Verkehrsprojekt Deutsche Einheit Schiene Nr. 8 Ausbaustrecke Nürnberg - Ebersfeld

PFA 21 Altendorf - Hirschaid - Strullendorf
Bestand Str. 5900, km 46,000 - km 56,165

Planänderung nach § 73 Abs. 8 VwVfG

Maßstab: 1:1000	Lageplan Kabel und Leitungen Bestand Abschnitt Altendorf-Hirschaid-Strullendorf km 53,683 - 54,395	
Projekt: VDE 8.1 ABS Nürnberg-Ebersfeld Strecke: 5900 Nürnberg Hbf - Bamberg / 5919 Eitersdorf - Leipzig - Neuwiederitzsch 5110 Strullendorf - Frensdorf

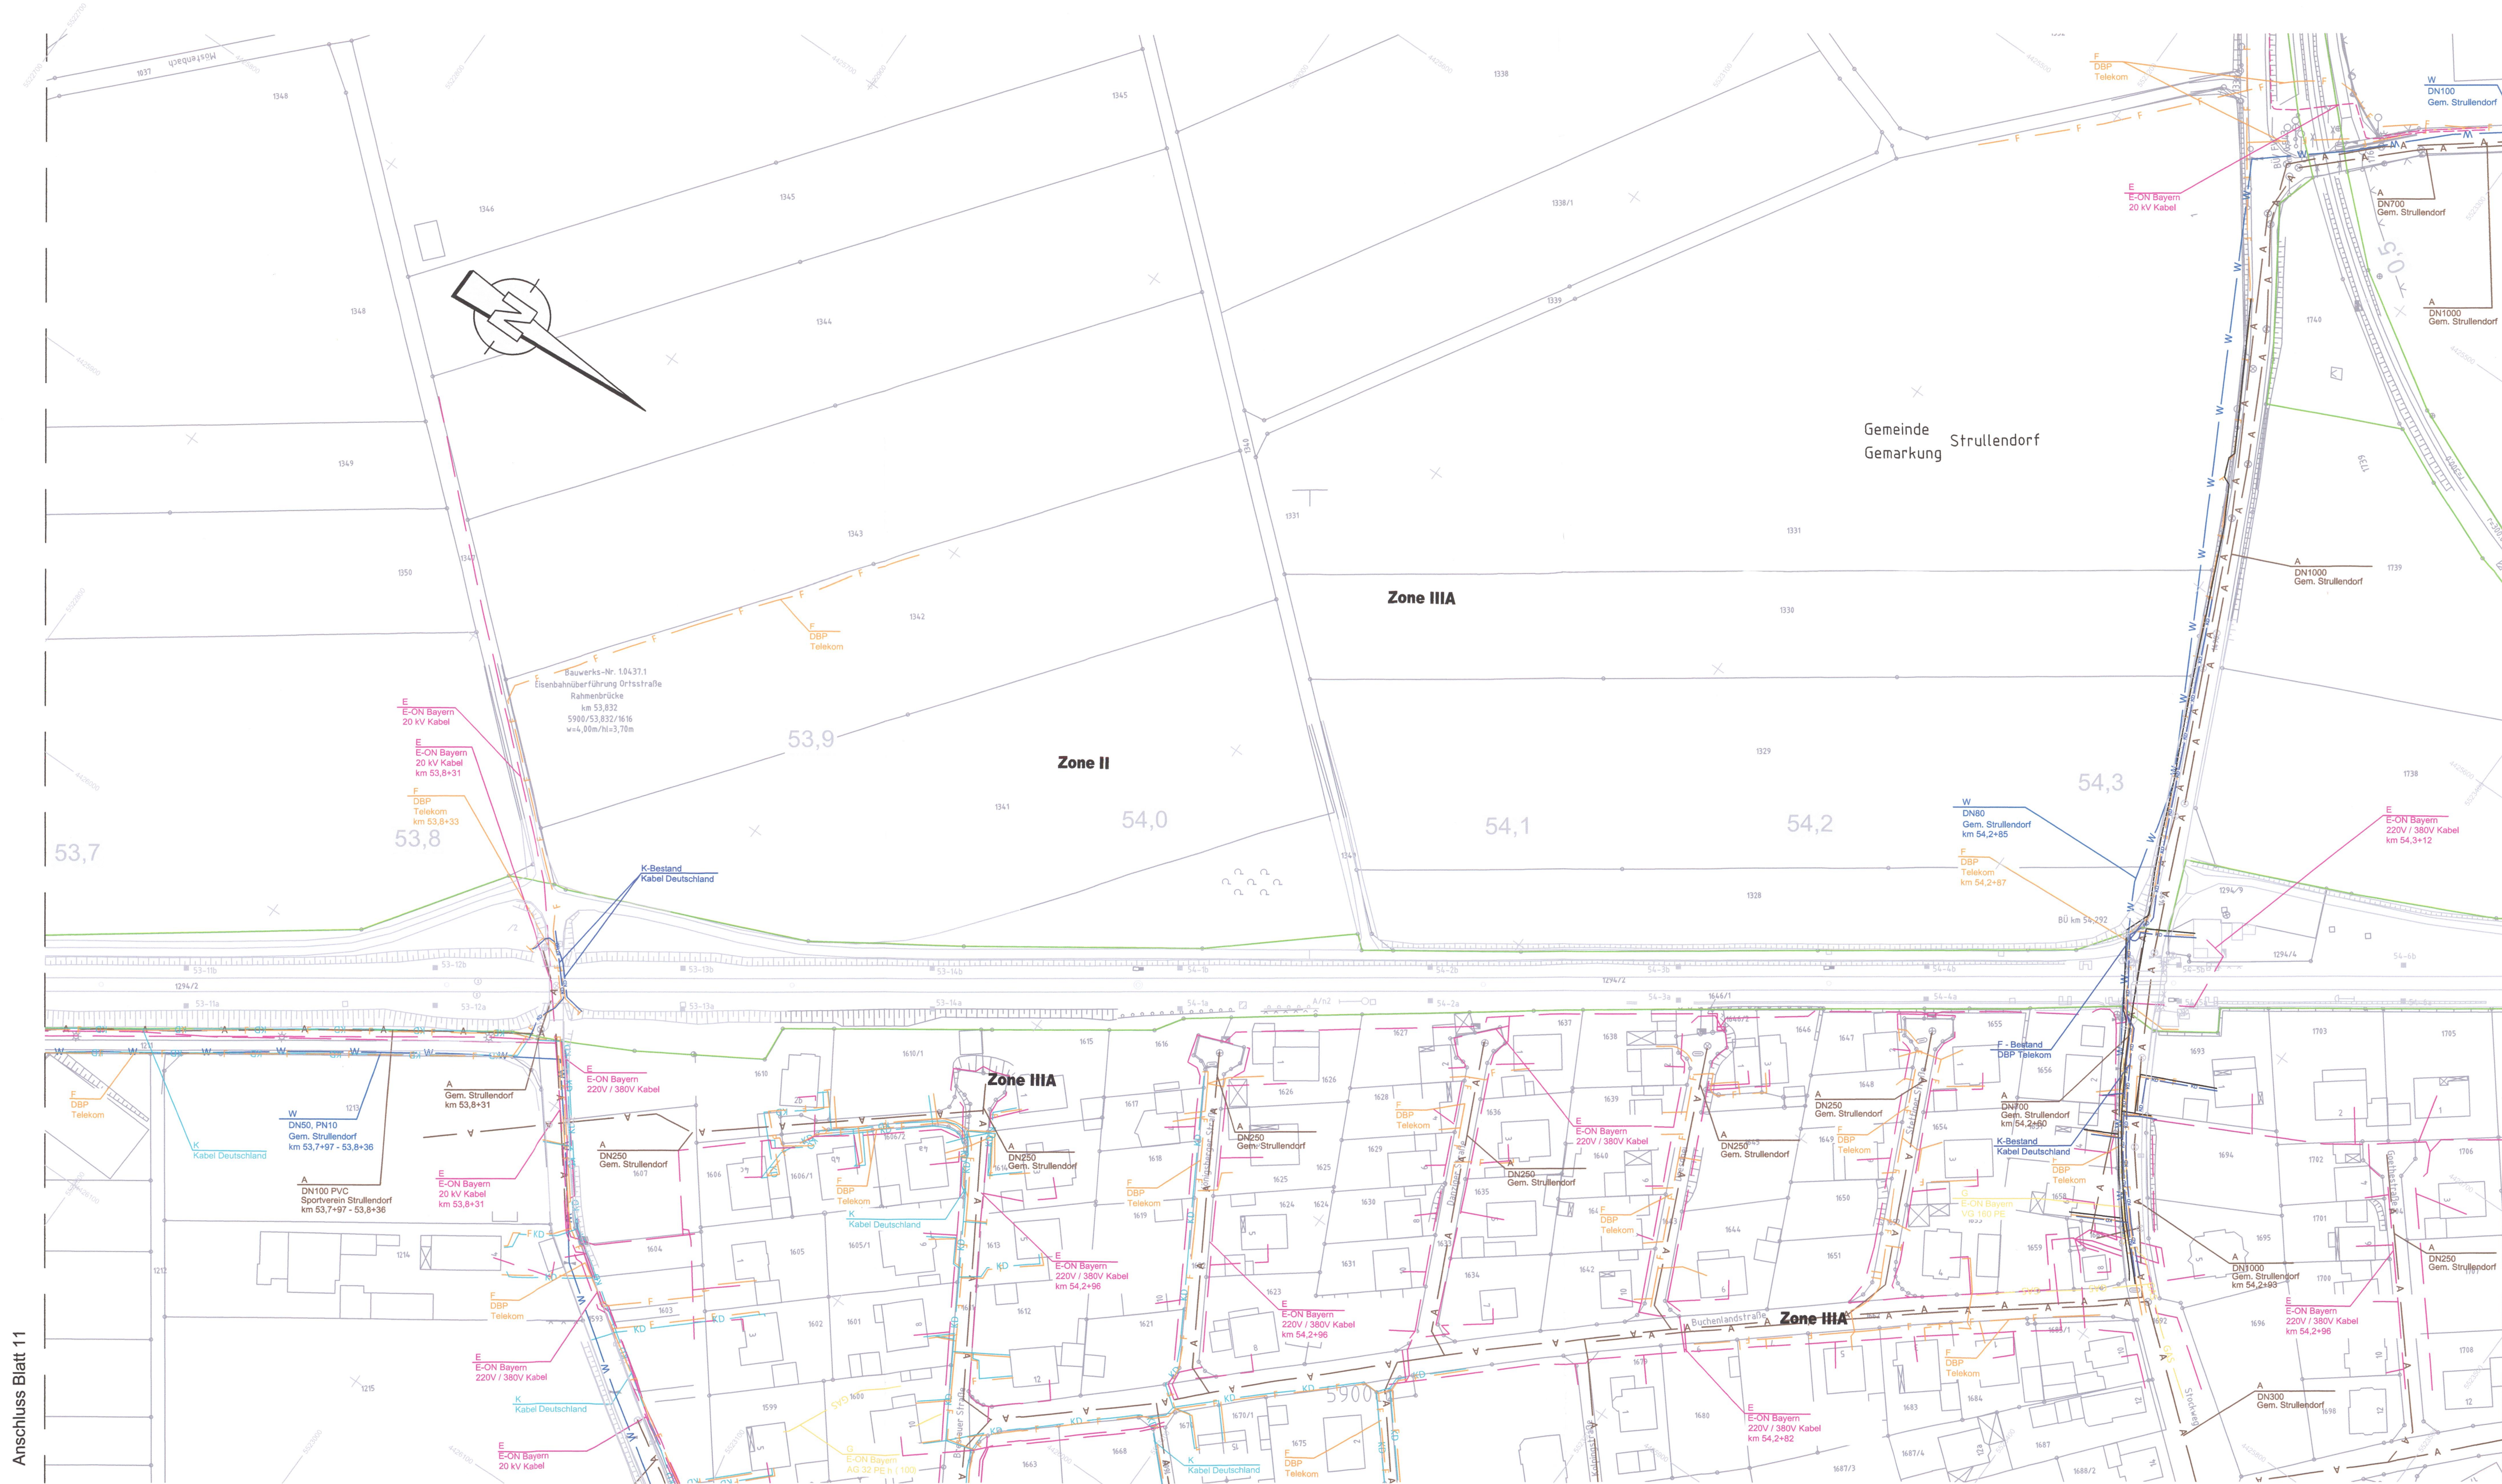
c	
b	
a	Tekst: Ergänzung Bestand Vodafone Kabel Deutschland und Telekom
Index	Art der Änderung
